国総施第123号
国総建第241号
国総振第124号
平成17年12月13日

リコールの届け出に伴う建設機械の事故防止について（11月分）

建設機械に係わるリコール届一覧 (期間:平成17年11月分)

改善箇所説明図

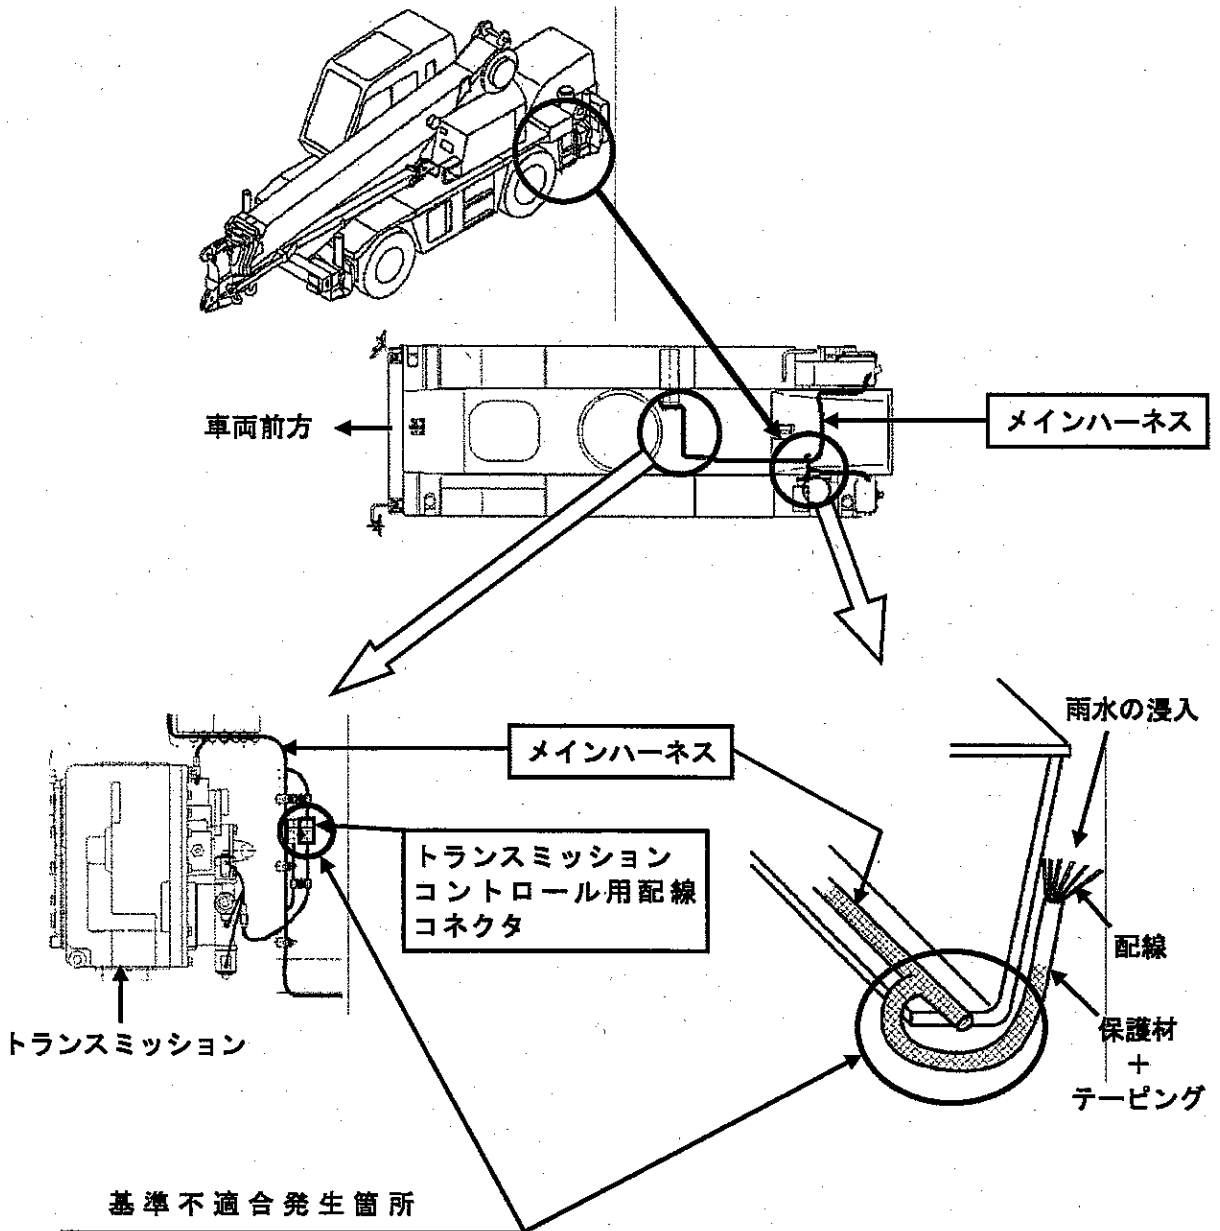
メインハーネス（電気配線）の保護材にビニールテープを隙間なく巻き付けてしまったため、当該ハーネス端部より浸入した雨水がハーネス内部に溜まり、ミッションコントロール用配線コネクタ内部に達するものがある。
 そのため、そのままの状態で使用を続けると、コネクタ内部で漏電して変速不良が発生し、最悪の場合、走行不能に至るおそれがある。

改善の内容
 全車両、ハーネスを対策品と交換するとともに、これに接続されるコネクタを併せて交換する。

識別：改善措置作業完了車には、ハーネスの保護チューブ端部に白色のテープを巻く。

改善箇所説明図

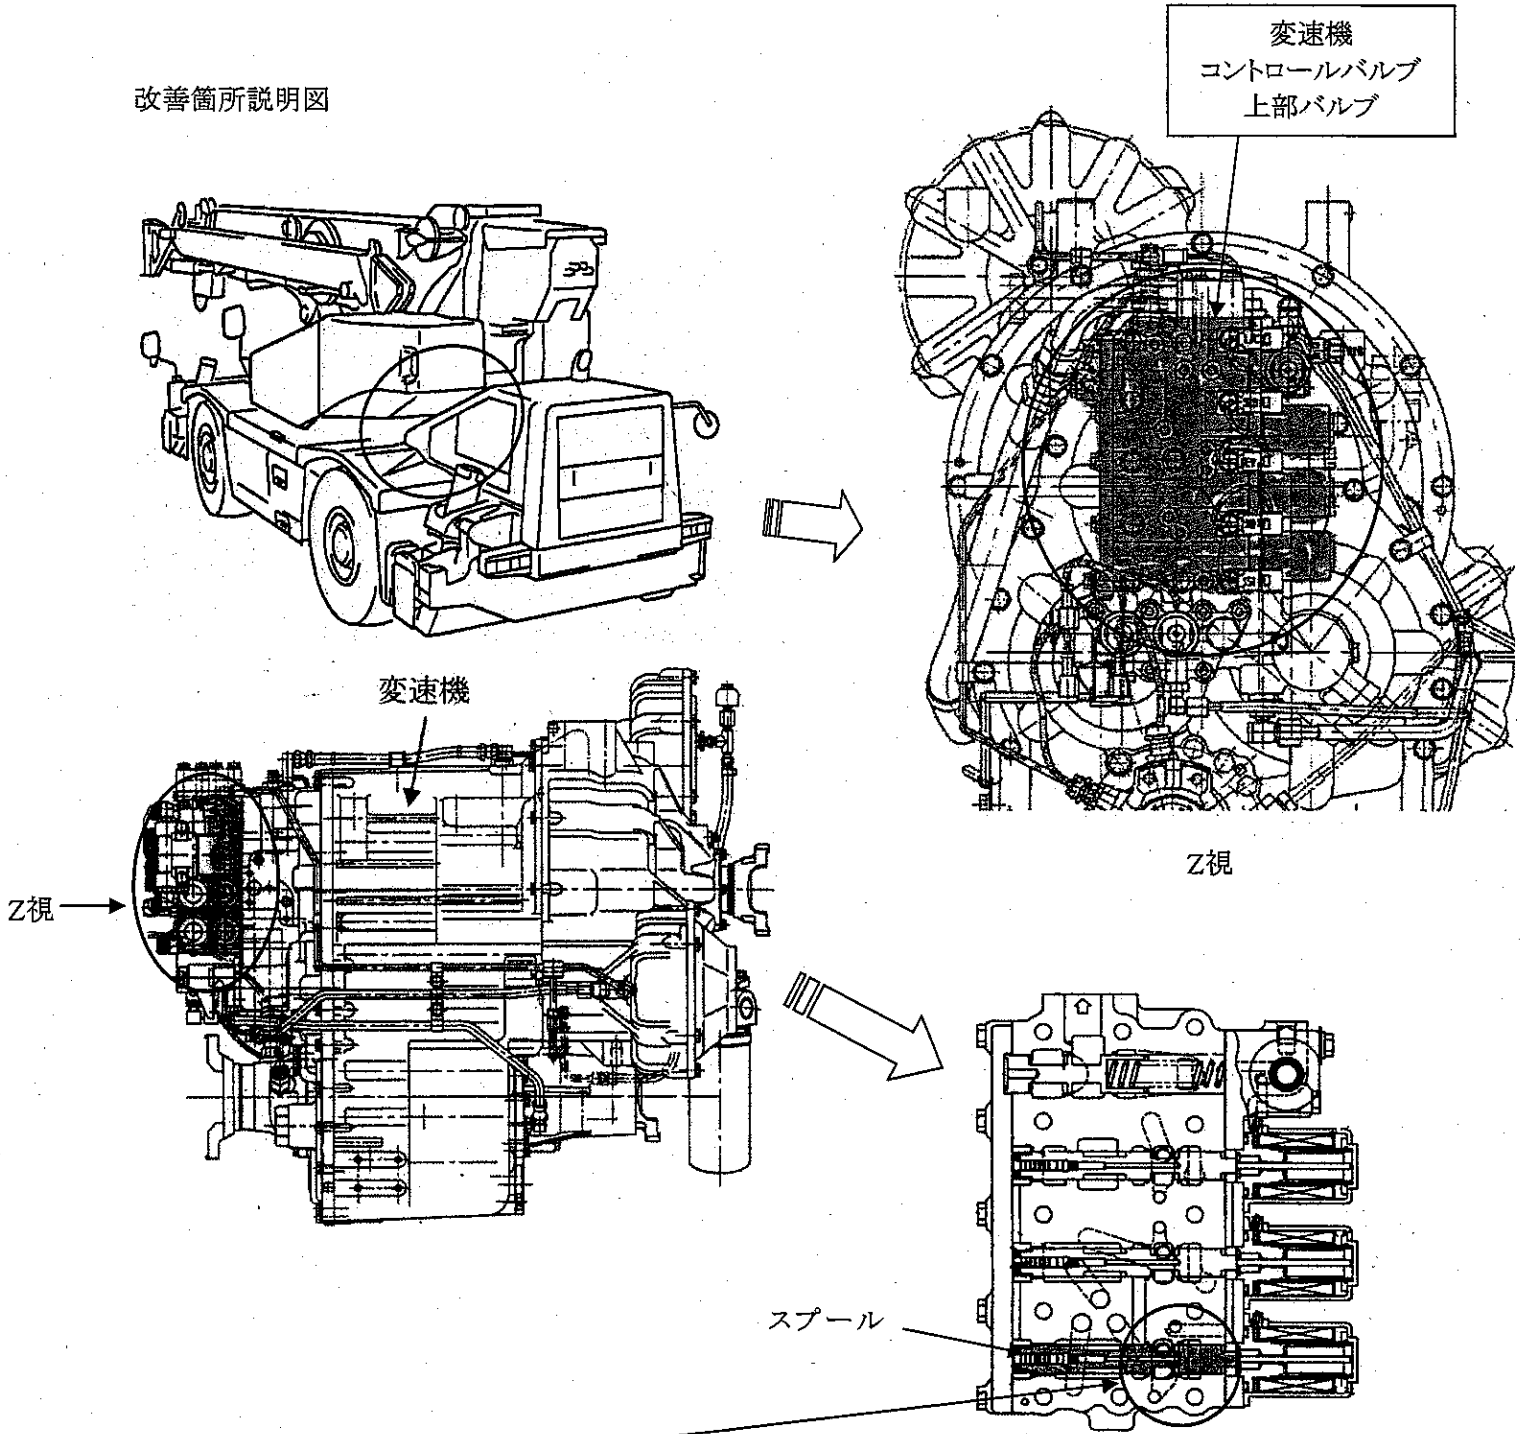
変速機のコントロールバルブにおいて、上部バルブにフィルタを設けていないため、内部に混入した異物を除去できないことがある。そのため、そのままの状態で使用を続けると、クラッチ油圧を制御するスプールに異物を噛み込み、変速機が作動不良を起こし、最悪の場合、変速レバーが中立位置で車両が前進するおそれがある。

改善措置の内容 : 全車両、変速機コントロールバルブの上部バルブをフィルタ付きの対策品と交換する。

識別 : 当該バルブに黄色ペンキを塗布して識別する。

改善箇所説明図

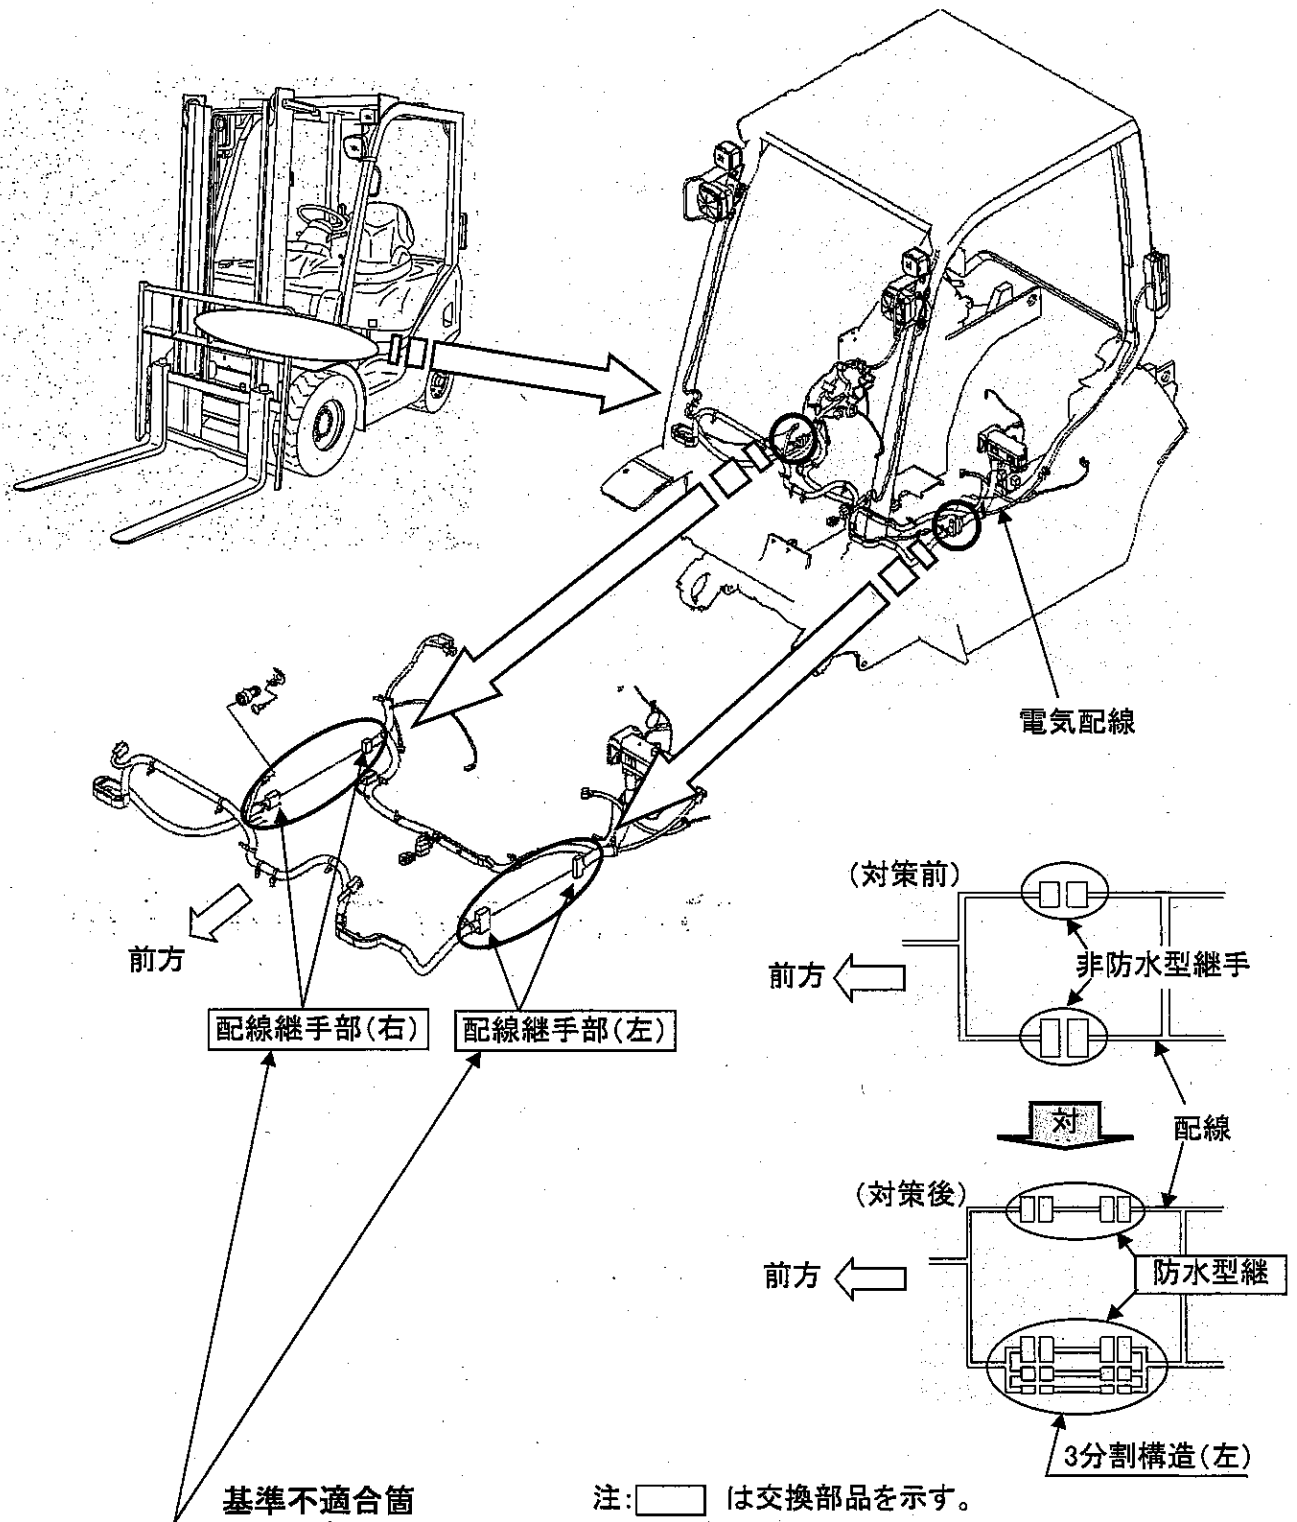
車体に取り付けられている電気配線の継手部の防水構造が不適切なため、洗車時等に当該部が直接被水した場合、内部に水が浸入することがある。そのため、そのまま使用を続けると、継手部内部の電気接点が腐食して、電気機器が正常に作動せず、最悪の場合、走行不能などの不具合が起こるおそれがある。

全車両、当該電気配線の継手部一式を対策品と交換する。

左側配線継手部が3分割構造となるので、外観から容易に識別できる。

改善箇所説明図

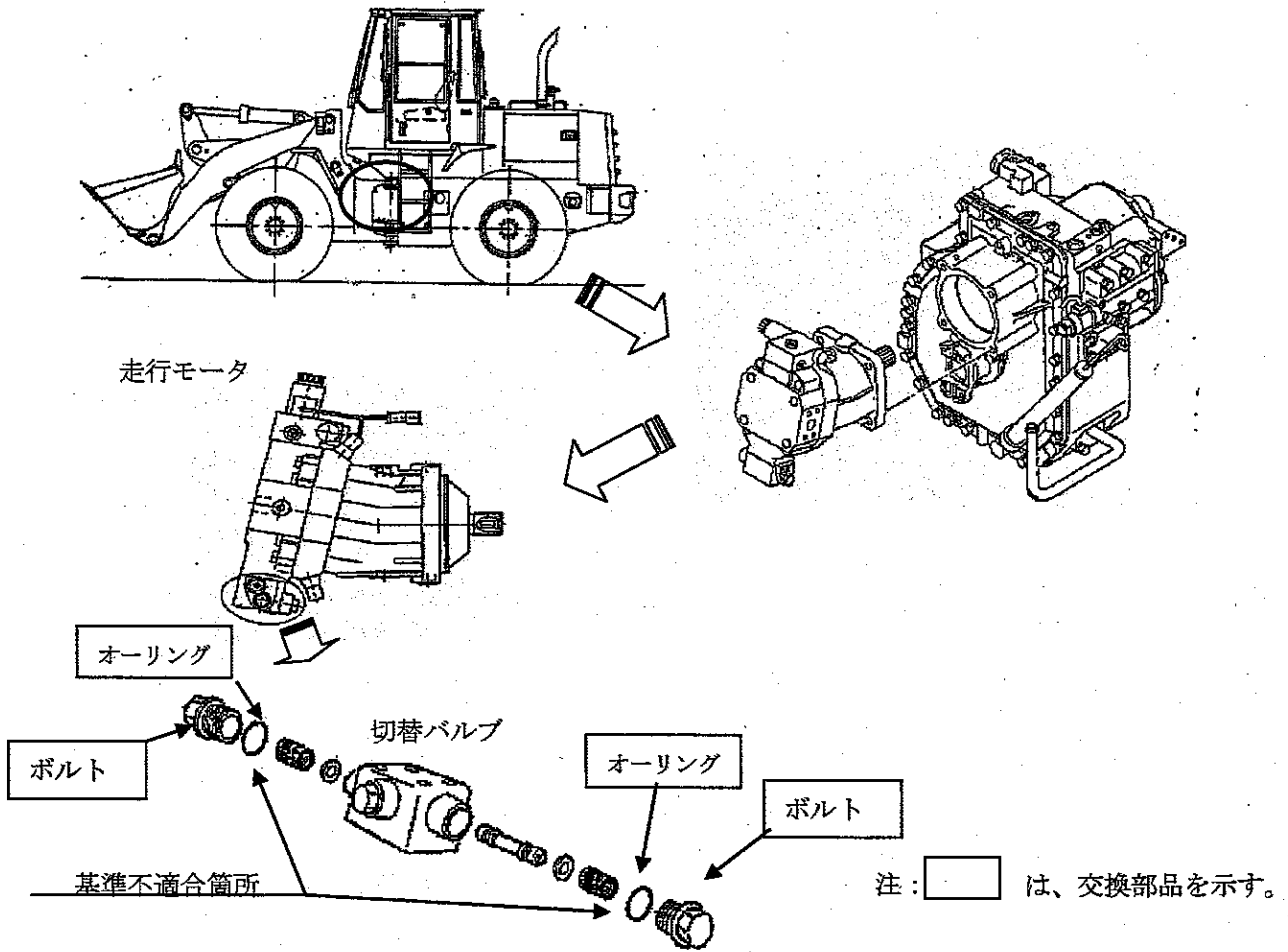
静油圧変速機の走行モータの切替バルブにおいて、左右のボルトの締付けが不適切なため、使用過程においてボルトが緩むものがある。そのため、そのままの状態で使用を続けると、オーリングが破損して作動油が流出し、最悪の場合、走行不能になるおそれがある。

改善処置の内容： 全車両、ボルトの締付けを点検し、緩みのあるものはボルト及びオーリングを新品に交換し、ボルトを適切に締付ける。

識別： ボルトの端部に白ペンキを塗布し、識別する。

改善箇所説明図

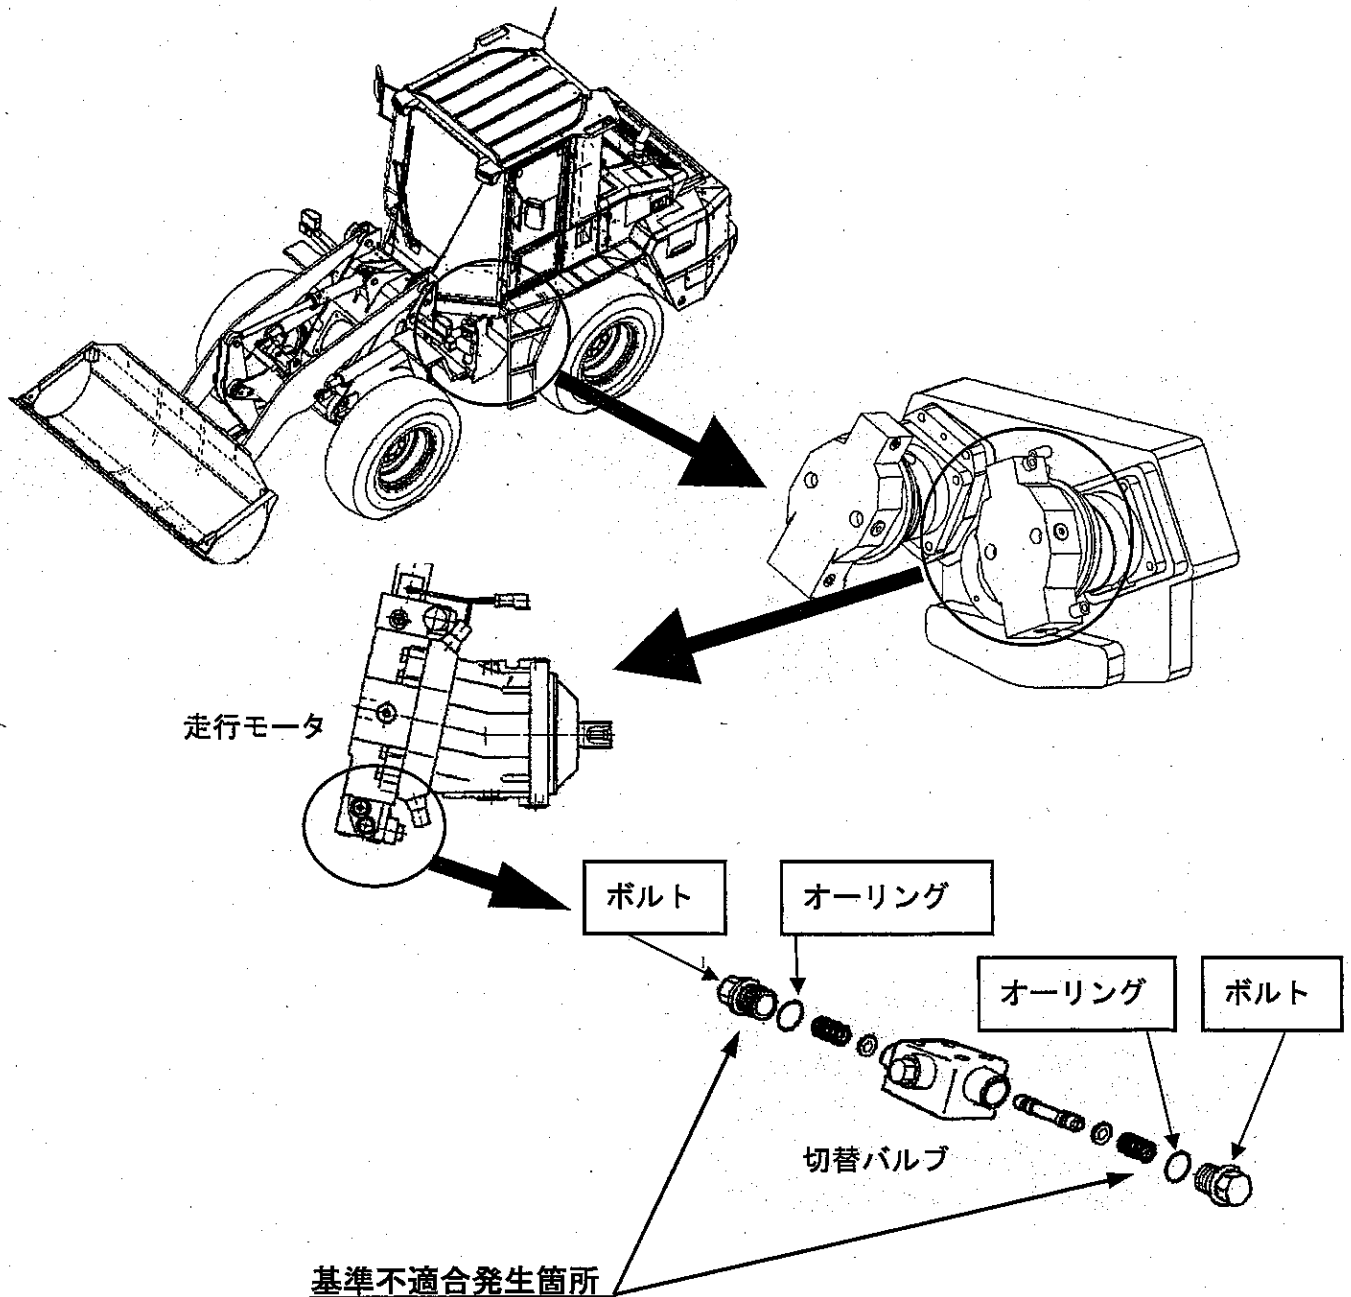
静油圧変速機の走行モータの切替バルブにおいて、左右のボルトの締付けが不適切なため、使用過程においてボルトが緩むものがある。そのため、そのままの状態で使用を続けると、オーリングが破損して作動油が流出し、最悪の場合、走行不能になるおそれがある。

全車両、ボルトの締付けを点検し、緩みのあるものはボルト及びオーリングを新品に交換し、ボルトを適切に締付ける。

識別：ボルトの端部に白ペンキを塗布し、識別する。

改善箇所説明図 (例:W109)

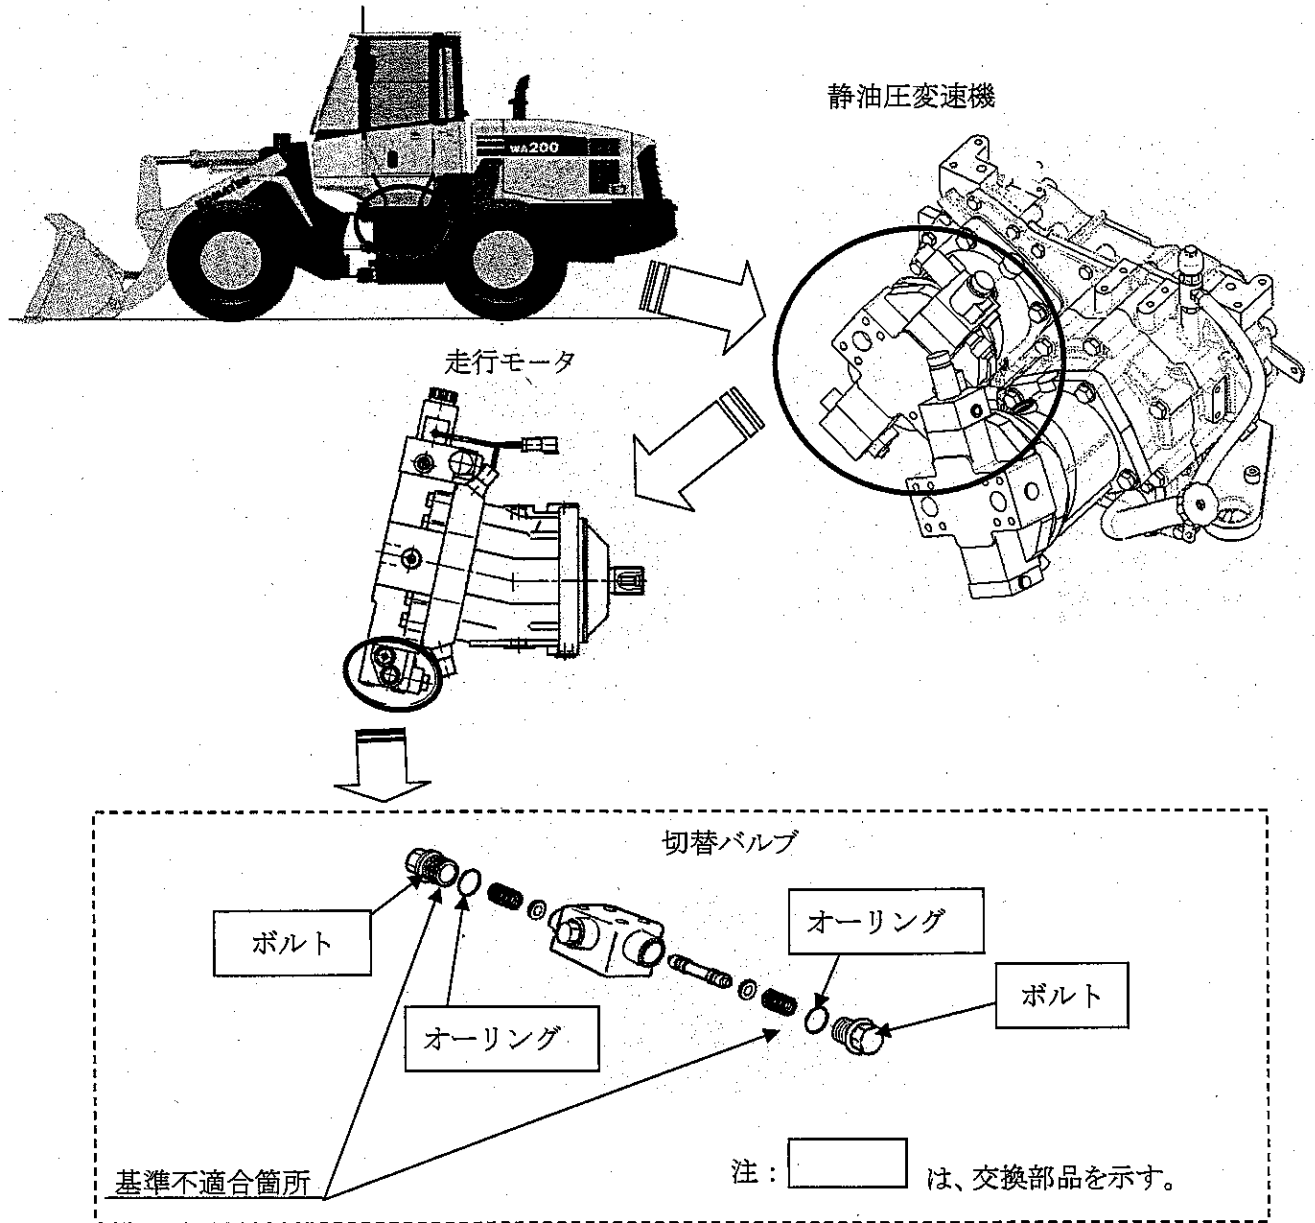
静油圧変速機の走行モータの切替バルブにおいて、左右のボルトの締付けが不適切なため、使用過程においてボルトが緩むものがある。そのため、そのままの状態で使用を続けると、オーリングが破損して作動油が流出し、最悪の場合、走行不能になるおそれがある。

改善措置の内容: 全車両、ボルトの締付けを点検し、緩みのあるものはボルト及びオーリングを新品に交換し、ボルトを適切に締付ける。

識別: ボルトの端部に白ペンキを塗布し、識別する。

改善箇所説明図

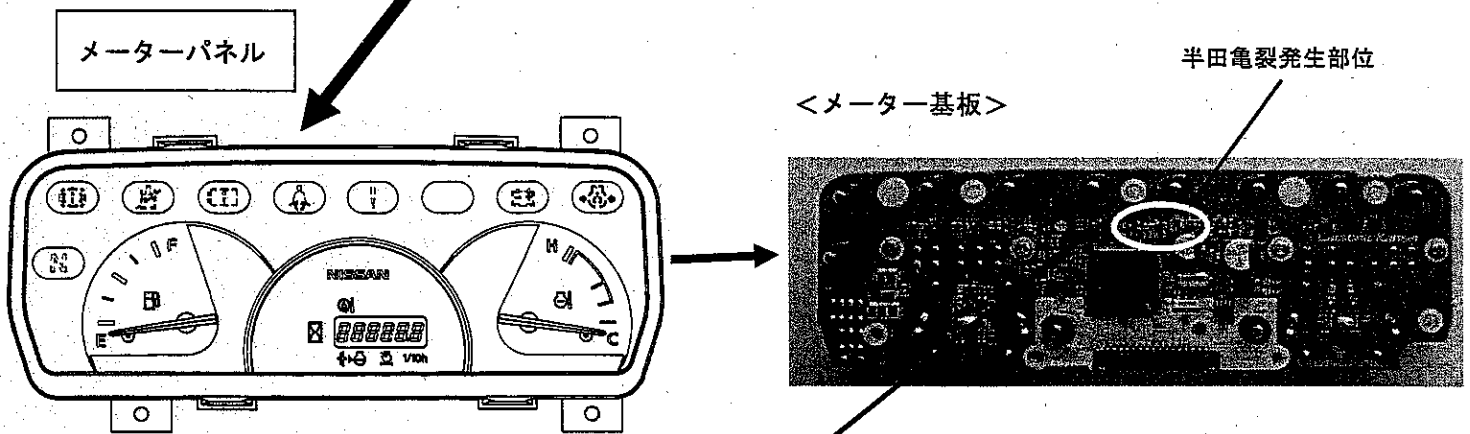
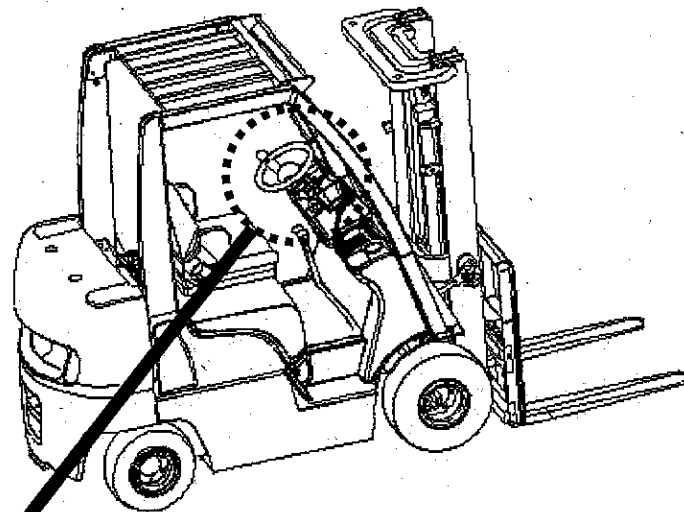
自動変速機付車において、メーターパネルの基板が不適切なため、メーター内部の温度上昇による基板の熱膨張の繰返しにより、抵抗半田部に亀裂が生じるものがある。
そのため、そのまま使用を続けると、亀裂が進行し、シフトチェンジしてもパネル内のシフト位置情報が更新されなくなり、最悪の場合、前後進の切り替えができず、シフト位置と逆方向に走行するおそれがある。

全車両、メーターパネルを対策品と交換する。

メーターパネル裏面に、白ペイントを塗布する。
